改善箇所説明図 ②

②取り付け向きが不適切なもの (固定バンドが横向きに取り付けられたもの)

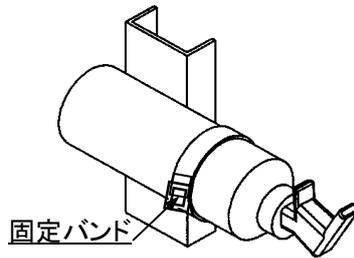
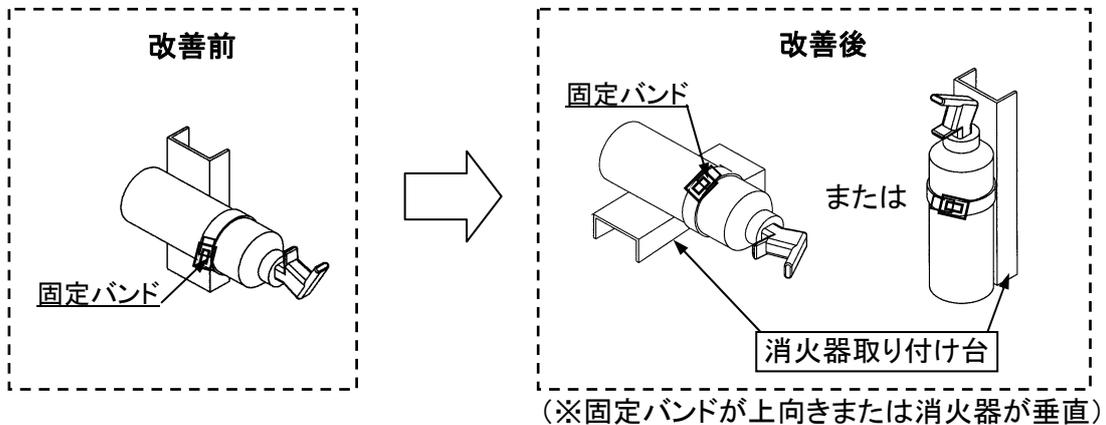
②塵芥車及び糞尿車の車外に搭載された消火器において、架装時の取り付け向き(固定バンドが横向きに取り付けられたもの)が不適切なため、発進、停止の繰り返しによる振動等により、消火器の保持装置の防振ゴムが脱落する場合がある。そのため、当該装置の消火器固定バンドの締め付け力が低下し、そのままの状態では段差乗り上げ等の過大な振動、衝撃が加わると、消火器が脱落して、他の交通を妨げるおそれがある。

②全車両、消火器の取り付け向きを点検し、不適切なものは消火器の保持装置の向きを修正する。
